Mission régionale d'autorité environnementale

L'AUTORITÉ ENVIRONNEMENTALE PAYS DE LA LOIRE

**Recalibrage de la RD 923 entre Segré et
la limite départementale avec la Mayenne**

n° PDL-2020-4889

Plan de situation et profils en travers types

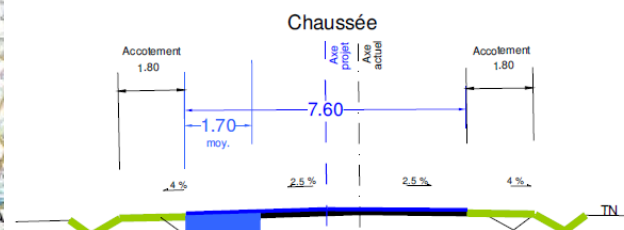
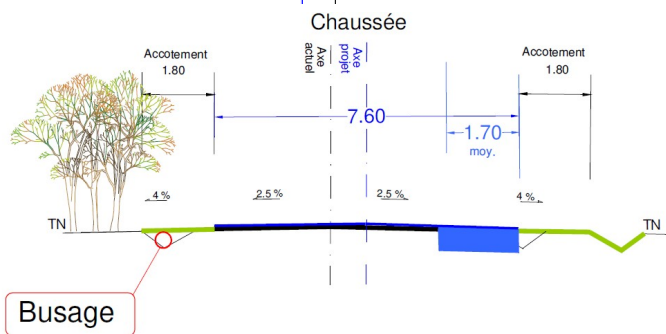
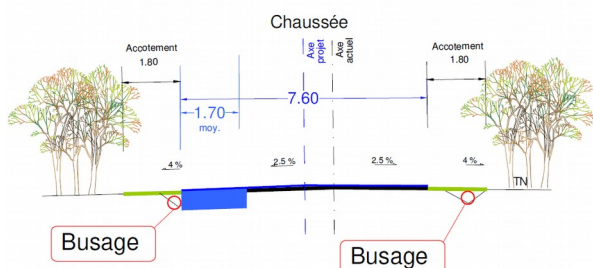
La MRAe recommande de compléter la partie introductive de l'étude d'impact dédiée au descriptif du projet par l'explicitation du découpage des travaux en trois tronçons, lequel précise les travaux prévus, en présentant une cartographie explicite à l'appui.
